VYSVĚTLENÍ ZADÁVACÍ DOKUMENTACE Č. 5

Název zadavatele:	Město Kolín
Sídlo zadavatele:	Karlovo náměstí 78, 280 12 Kolín
IČO:	00235440
Osoba oprávněná jednat za zadavatele	Mgr. Michael Kašpar, starosta
Název veřejné zakázky:	ZŠ Kolín-Sendražice – stavební úpravy a přístavba

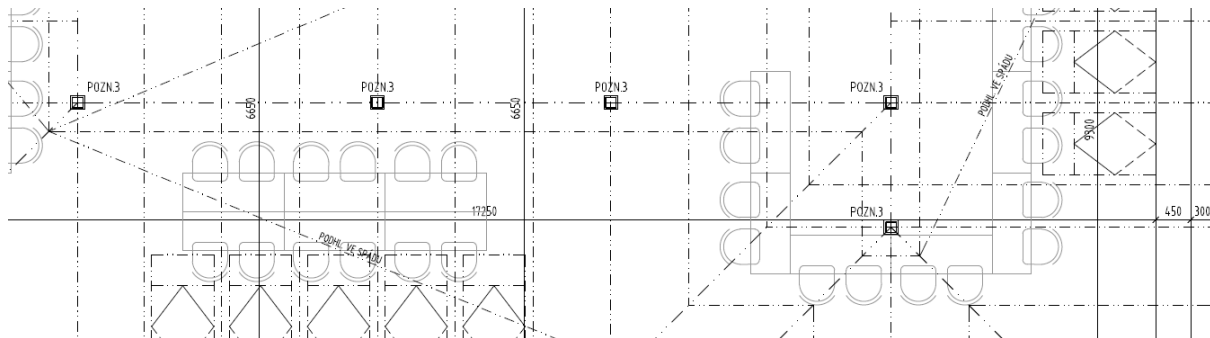
Žádáme zadavatele o upřesnění materiálu na dodávku střešní terasy. Uvedený materiál bangkirai se dodává pouze v jemném drážkování a v PD v technických listech je požadován v hladkém provedení. V hladkém provedení nám dodavatel nabízí terasu z exotických dřevin Garapa nebo Merbau.

Terasová prkna bangkirai se vyrábí i v hladkém provedení. Pokud by byl problém s dodáním, je možné použít jemné drážkování prken.
